ÚZEMNÍ PLÁN MĚSTA BRNA

Textová část Odůvodnění

Kapitola 19 Vyhodnocení připomínek

Svazek Pb12 *(s osobními údaji)*

Připomínka číslo 1 (zákes)

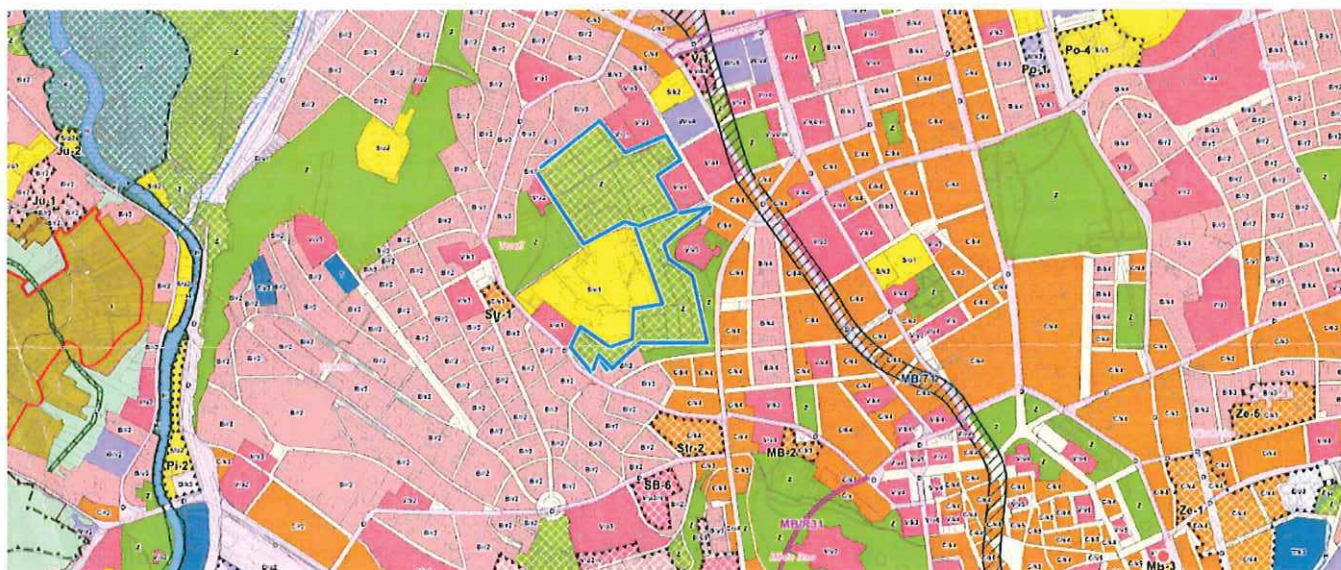
1 Nesouhlasím s navrhovanou změnou plochy zahrádek na Kraví hoře na plochu veřejné zeleně a s plánovaným rušením zahrádkářských kolonií, které 2 jsou jedinečným přírodním prvkem a významným prvkem ekologické stability v blízkosti centra města. Zahrádkářské kolonie mají význam sociální (mezigenerační setkávání, aktivní senioři, děti získávají vztah k přírodě, potravinám), ekologický (specifický biotop, chráněné ptactvo, hmyz, rozmanitost rostlinná i živočišná) a environmentální (ochlazování prostředí, zadržování vody, obdělávání půdy), což jsou tři základní pilíře udržitelného rozvoje. Město Brno má příjmy ze zahrádkářské kolonie, a pokud by se zrušily zahrádkářské kolonie, tak by město muselo investovat do vytvoření parku, následně do jeho údržby (laviček, veřejné WC, tvorba vodních prvků) a údržby veřejné zeleně. V současné situaci, kdy zahrádkáři obhospodávají půdu a pečují o zeleň uprostřed města Brna, má město Brno současně příjmy z plateb od zahrádkářů a obyvatel, kteří mají vztah k půdě a přírodě, zde mají relaxační zónu. Mnoho mladých rodin s dětmi má zájem vést své děti ke kladnému vztahu k přírodě a péči o ni. Byla by velká škoda tuto možnost lidem vzít.

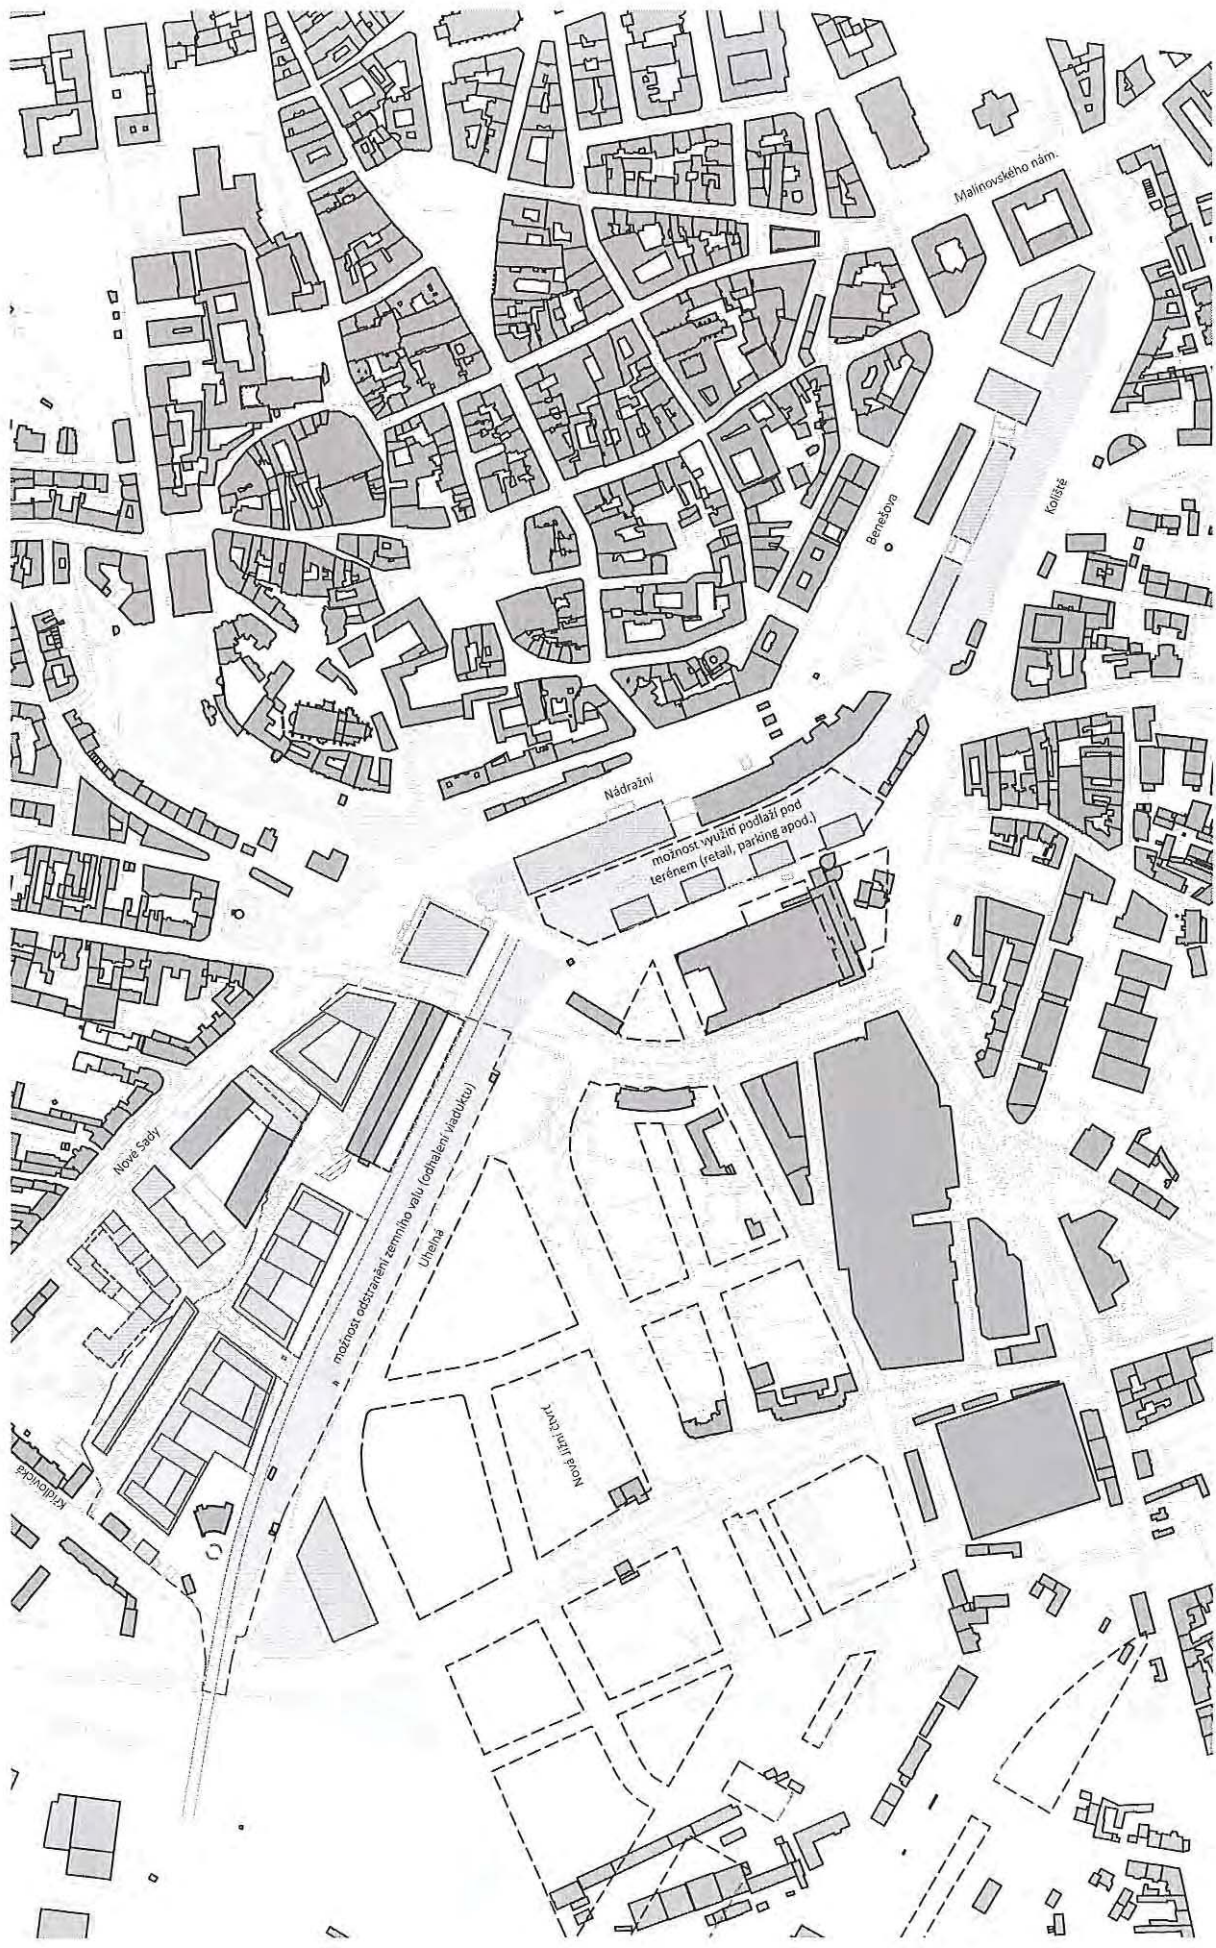
POŽADUJEME VLOŽENÍ ZASTAVITELNÉ PLOCHY VE FUNKČNÍ DOPRAVNÍ SÍTI NOVÉ SÁDKY NADRAŽNÍ HUSŤOVA ULIČKA.

POŽADUJEME ZMĚŇU SÍŤE NEBO ÚPLNĚ OSTRANĚNÍ NAVRŽENÉ PŘELOUKY MEZI VYPRÁVNĚNÍ BUDOVOU A POŠTOU.

POŽADUJEME ZACHOVÁNÍ HOZDNOTY ZŘÍZENÍ PODZEMNÍHO GARÁŽOVÉHO VLOŽENÍ NOVÉ PLOCHY KOMERČNÍ VYBAVENOSTI (M).

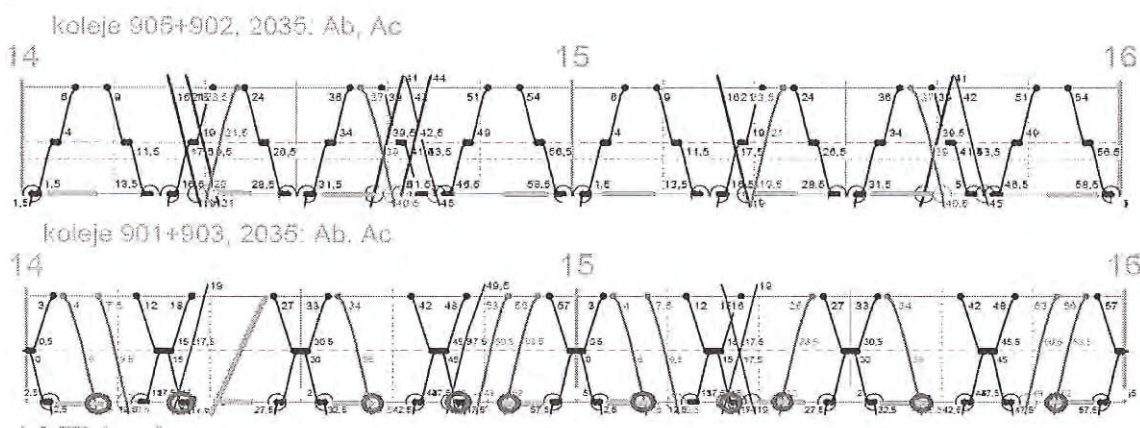
Zdůvodnění: Ve variantách A – Ac je pro jízdy vlaků z ŽST Maloměřice (po levé straně traťových kolejí ve směru jízdy) nutné v ŽST Brno-Židenice kolizně překřížit 2 traťové koleje pojížděné v opačném směru a zařadit se při volnosti příslušné traťové koleje do sledu vlaků – viz schema (modře vlaky v hlavním směru, oranžově nákladní vlak). Na každý vlak se jedná o **dobu obsazení zhlaví 4,5 min.** To znamená, že musí být po dobu min. 5,5 min volná traťová kolej č. 901c Brno hl.n. – Blansko i traťová kolej č. 902c Brno hl.n. – Tišnov a současně musí být volná traťová kolej č. 903c Blansko – Brno hl.n. a zajištěno zařazení do sledu vlaků dále z ŽST Brno hl.n. ve směru Modřice, **což bude v dopravní špičce kritické.**

Odjezd vlaku z ŽST Brno-Maloměřice není v modelovém GVD průkazně doložen. Z níže uvedeného našeho zákresu obsazení zhlaví ŽST Brno-Židenice do fragmentu modelového GVD (oranžové vodorovné čáry, červeně zakroužkované kolize) vyplývá **jediná teoretická volná trasa v období 14 – 16 hod, a sice v čase 14:20** (oranžová trasa Brno-Židenice – Brno hl.n.). To je pro rozvoj nákladní dopravy zcela nedostatečné.

2) **Kolizní jízdy obsluhy posvitavských vleček** pravidelnými vlaky kategorie Mn z ŽST Brno-Maloměřice.

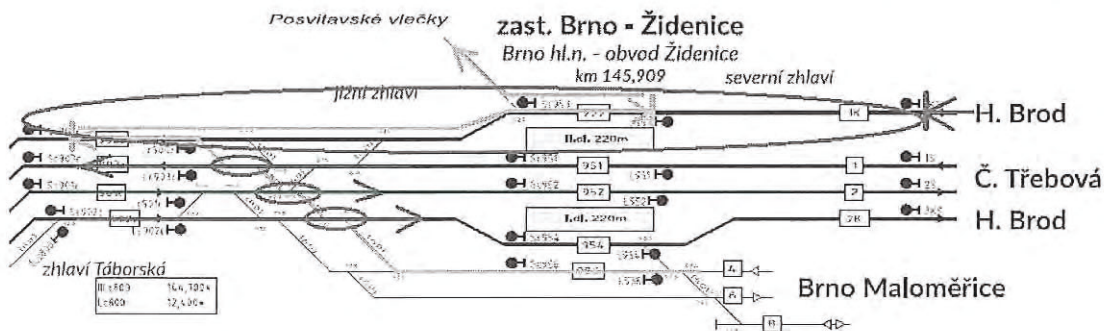
Zdůvodnění: Varianty A – Ac (společné nádraží u řeky) budou znamenat při obsluze vleček posvitavského areálu **kolizní posunovou jízdu přes 4 traťové koleje** na zhlaví ŽST Brno-Židenice a **posunovou jízdu se dvěma úvratěmi na přilehlé traťové koleji** k zaústění posvitavských vleček – viz schema (modře vlaky v hlavním směru, oranžově nákladní vlak). Vzhledem k **nezabezpečení posunové jízdy pod dohledem vlakového zabezpečovače** se bude jednat rovněž o **bezpečnostní riziko**. Mn vlak jezdí dle současného GVD ve směru na posvitavské vlečky v hodině 8-9 a zpět v hodině 9-10. **Obsluha posvitavských vleček není v modelovém GVD řešena!**

3) Omezující jízdy Mn vlaků ve směru Brno-Maloměřice – Brno-Chrlice – Sokolnice-Telnice a zpět.

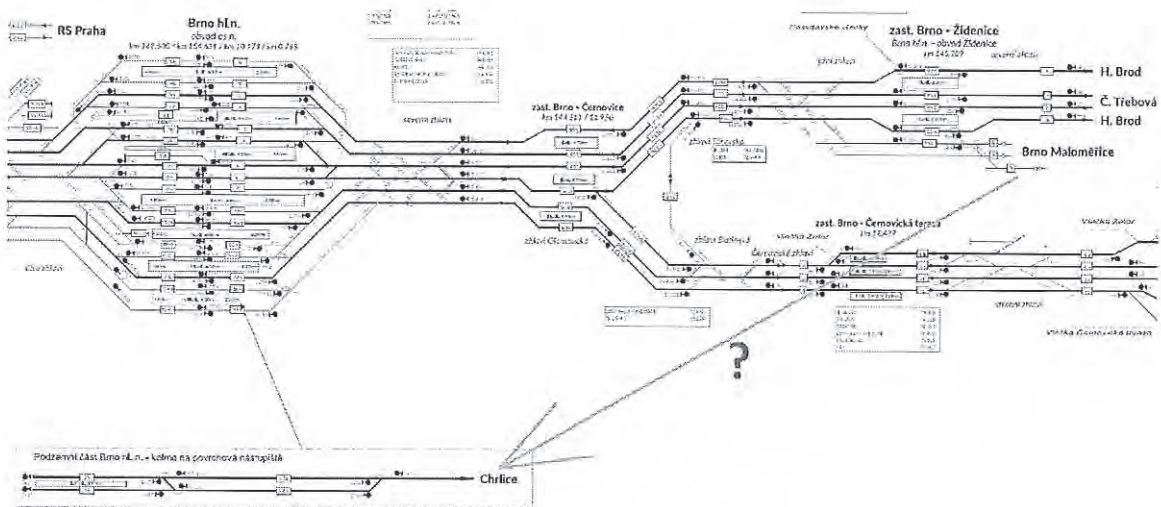
Zdůvodnění: Ve variantě Ac a Aa neexistuje propojení tratě směr Brno-Chrlice pro nákladní dopravu – viz schema. Odklon přes ŽST Holubice by znamenal navýšení km do ŽST Brno-Chrlice o cca. 30 km a do ŽST Sokolnice-Telnice o cca. 16 km, což bude mít vliv na zvýšení ceny a tím snížení konkurenceschopnosti přepravy po železnici oproti silnici.

Ve variantách A a Ab jízda vlaku znamená obsazení koleje osobního nádraží ŽST Brno hl.n. minimálně na několik desítek minut z důvodu úvratí vlaku a objetí HV.

4) Kolizní jízdy obsluhy Terminálu Brno, tj. přetah souprav vlaků a skupin vozů ze ŽST Brno-Maloměřice do Terminálu Brno.

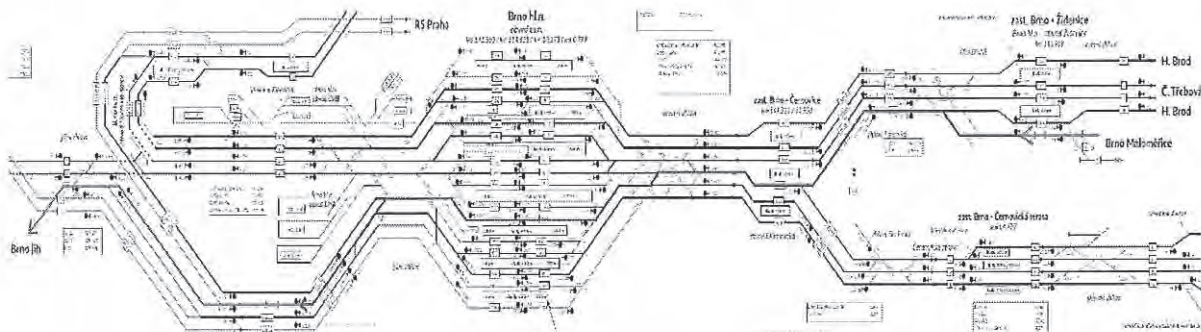
Zdůvodnění: Pro všechny varianty A představují jízdy vlaků (skupin vozů) kolizi s vlaky osobní dopavy, buď **jízdou po traťové koleji** v celém úseku Brno Židenice – Brno jih **proti správnému směru** – viz schema (zeleně bezkolizní jízda, červeně kolizní jízda), nebo dvě kolizní přejíždění zhlaví, a sice v ŽST Brno-Židenice kolizně překřížit 2 traťové koleje pojižděné v opačném směru a na severním zhlaví v ŽST Brno jih kolizně překřížit 1 traťovou kolej pojižděnou v opačném směru. V současném GVD probíhá obsluha Terminálu Brno zpravidla v době odpolední špičky, SP řeší příjezd na Terminál Brno pouze přímo bez zastavení v ŽST Brno-Maloměřice, přičemž v praxi bude zastavení (technická kontrola, odstup postrku – při využívání trati přes Havlíčkův Brod, přepřah) v ŽST Brno-Maloměřice i nadále využíváno.

Přípomínka číslo 1 (zákres)

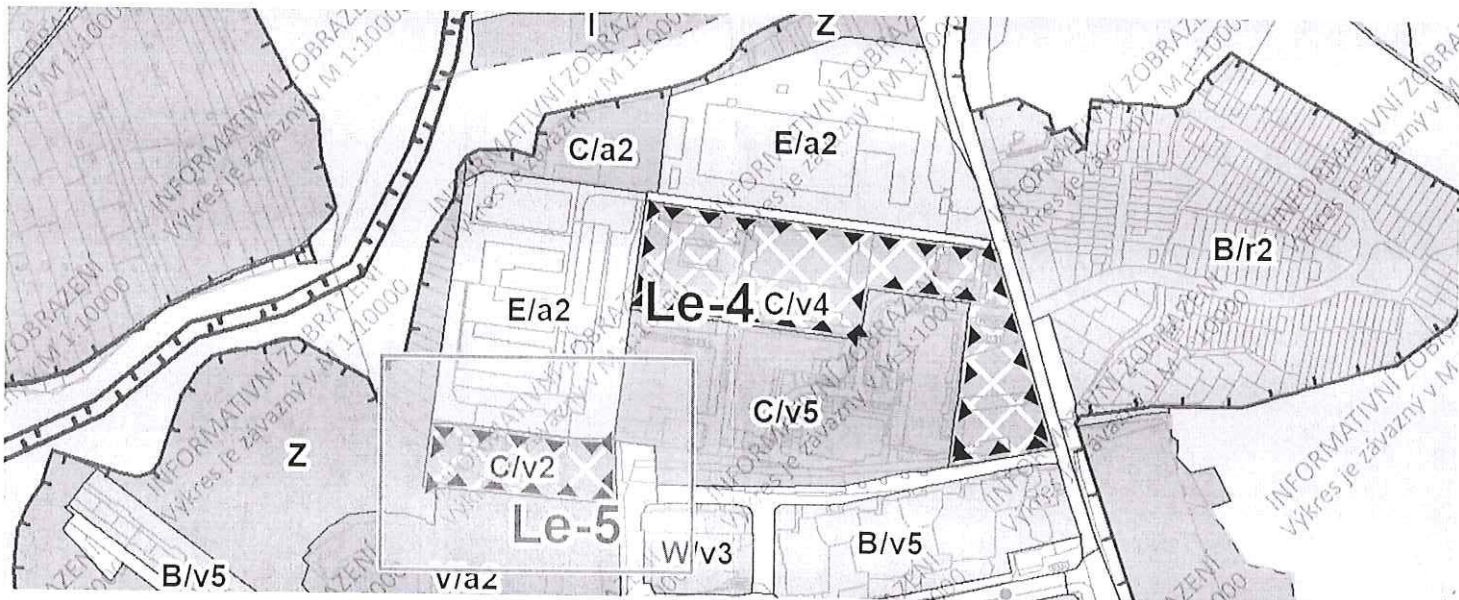
Vzhledem k velmi husté zástavbě v oblasti Majdalenky (Brno-sever) s minimálním množstvím ploch městské zeleně a parků v rámci současné výstavby považuji další rozšiřování obytných ploch jako neúčelné z důvodu negativního dopadu na kvalitu života obyvatel dané oblasti. Zmíněné území je hojně využíváno místními obyvateli jako klidová a přístupová zóna k navazující městské zeleni směrem na západ. V této lokalitě by bylo vhodné rozšířit městskou zeleň nejen ve vztahu k celkové koncepci sídliště Lesná, ale i vzhledem k okolní husté zástavbě a velkému množství parkovacích ploch (v oblasti konečná Haškova, supermarket Billa a pod komplexem Orion), které představují již výraznější dopravní a hlukovou zátěž dané lokality jakožto klidné obytné zóny. Rozšiřování zástavby by vedlo k dalšímu navýšení hustoty dopravy, celkového hluku, venkovní teploty a omezení přístupu k městské zeleni.

Námítka číslo 1 (zákres)

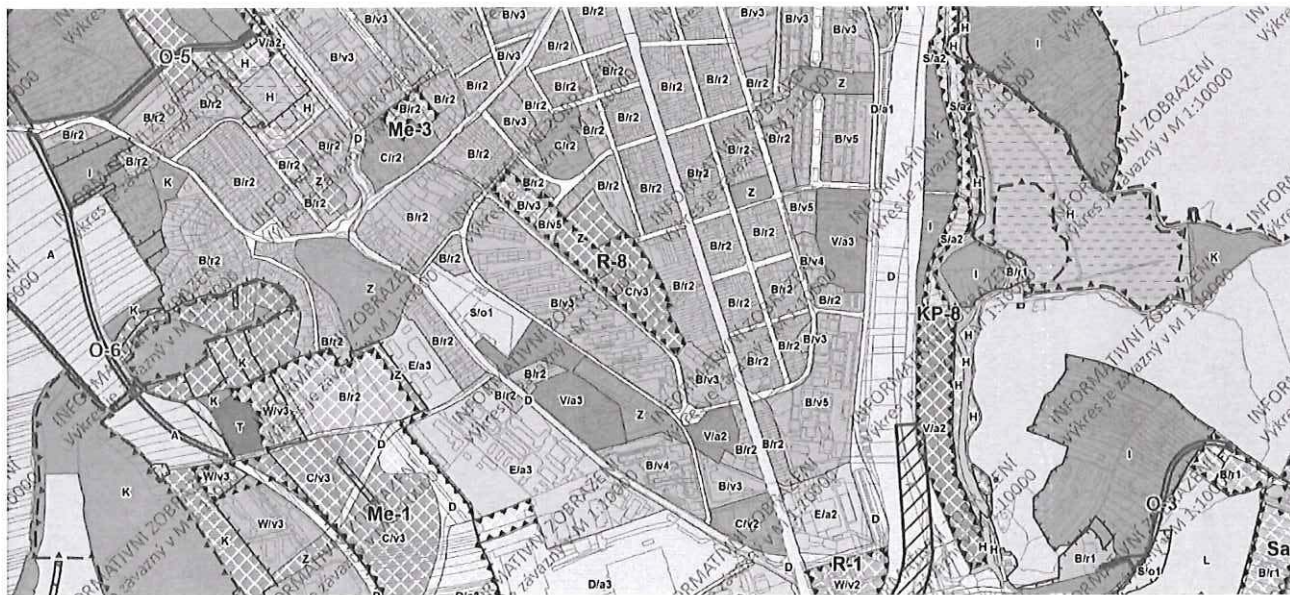
Nesouhlasím s Územním plánem: dojde k navýšení obyvatel, což má za následek zhoršení automobilové dopravy - ráno do práce a večer z práce je téměř nemožné projet bez zpoždění, zvýší se i počet cestujících v tramvaji - opět už teď je v tuto frekventovanou dobu téměř nemožné se vměstnat do tramvaje - navíc se plánuje prodloužit trasa až za současnou konečnou zastávku Řečkovice - další cestující, v současné době posílili i jistý spoj o další soupravu, stejně je ale naprosto plná. Na této trase jezdí POUZE jeden spoj, není možné se rozdělit do více spojů jako jinde. Se zvýšeným počtem aut v ulici se zvýší i hluk a emise. Nesouhlasím i z důvodu zrušení našeho parkoviště a umístění popelnic - momentálně je možné zaparkovat v okolí domu, odmítám parkovat auto kde ví kde, s nárůstem nových obyvatel to bude téměř nemožné, i kdyby měli vlastní parkoviště pod budovou a v okolí, vždy se najde zádrhel, který parkoviště kapacitně omezí a téměř každá domácnost má dnes již dvě auta. V místním obchodě Billa je už pravidlem, že nákup rohlíků zabere přes 20min, jelikož je to jediný nejbližší obchůdek, který máme k dispozici. S dalšími lidmi, by byl nákup lístek na počkání stejně tak jako v bance. Podle statistik nárůst obyvatelstva klesá - více seniorů než narozených, proto je naprosto zbytečné stavět další a další nové nemovitosti, když jsou k dispozici již postavené, které vyžadují rekonstrukci.
